設計変更詳細

対象型式	変更時期	新型式	対象サイズ
J5-BSR-SE	2008年2月	J5-BSR-SE-N	全サイズ
J10-BSR-SE	2008年2月	J10-BSR-SE-N	
LJ5-BSR-SE(15-25A) MJ5-BSR-SE(32-50A)※	2008年3月	LJ5-BSR-SE-N	
LJ10-BSR-SE(15-25A) MJ10-BSR-SE(32-50A)※	2008年3月	LJ10-BSR-SE-N

表 1: 鑄出し表示比較

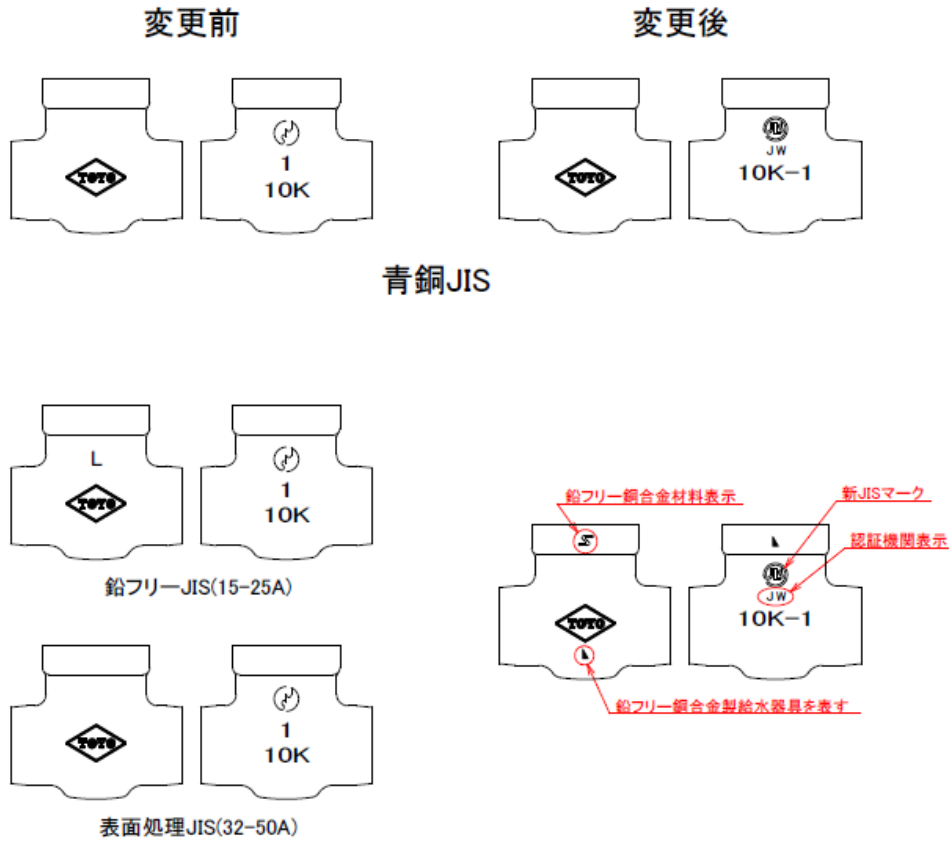
変更内容		
項目	変更前	変更後
全面設計変更		全面設計変更のため、変更前との部品互換性はなし。
鑄出し表示変更 (詳細は表1)	 旧 JIS マーク	 新 JIS マーク
ハンドル表示 (BNS を除く)		 “A”表示あり 変更前ハンドルとの互換性なし
ハンドル色	青銅:緑 鉛フリー青銅 JIS:ライムグリーン 表面処理品:ライムグリーン	変更なし
寸法 (詳細は表2)		1)面間寸法変更あり。 2)高さ寸法変更あり:図面参照
